## 上野遊水地の越流堤について

第71回淀川水系流域委員会において、一般傍聴者からの意見 No933「上野遊水地の機能について」を踏まえ、上野遊水地の越流堤について以下の質問をいただいた。

図-1 越流堤長および越流堤標高と岩倉地点流量の関係

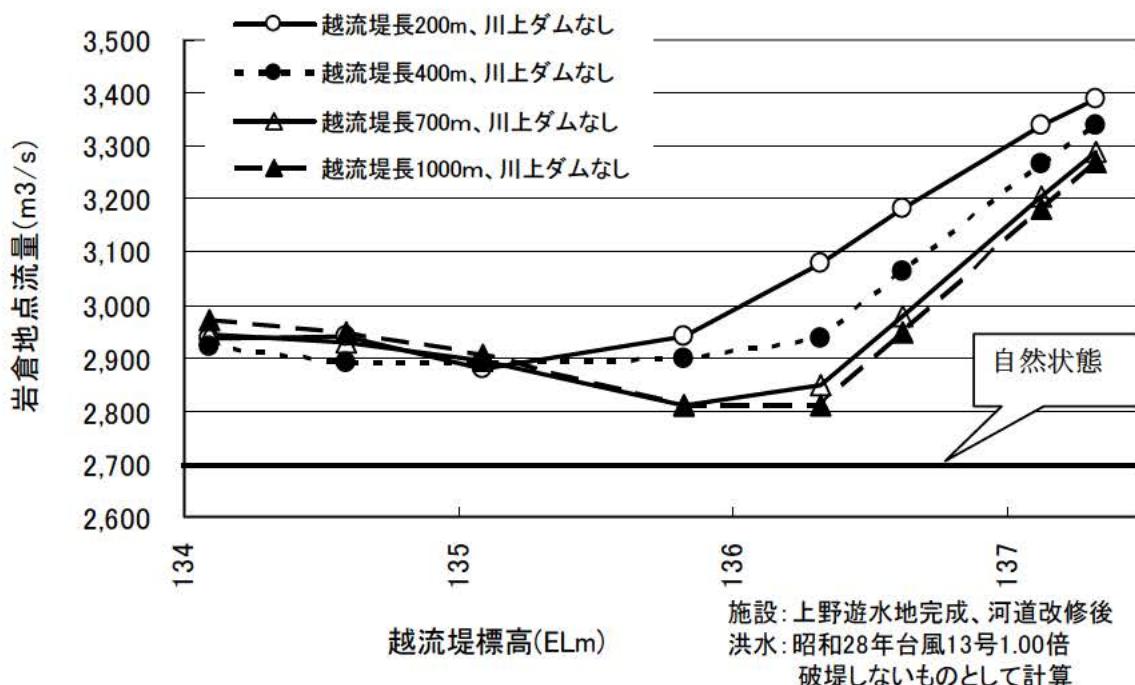
- ・ 越流堤長を 700m～1000m とし、越流標高を高くすることで遊水地をより有効に利用できるのではないか。
- ・ 落差工、河道掘削の工夫により遊水地をより有効に利用できるのではないか。
- ・ 以上の対策を行うことにより、川上ダムを建設しなくても戦後最大洪水時の岩倉地点流量を自然状態における流量以下に抑えることが可能になるのではないか。

越流堤の長さおよび標高を変化させた場合の戦後最大洪水時における岩倉地点の流量を図-1に示す。図に示すとおり、越流堤長を大きくするほど越流標高が高い場合に流量低減効果が大きくなるが、遊水地単独ではいずれのケースでも岩倉地点流量を自然状態の流量以下までは低減することはできない。
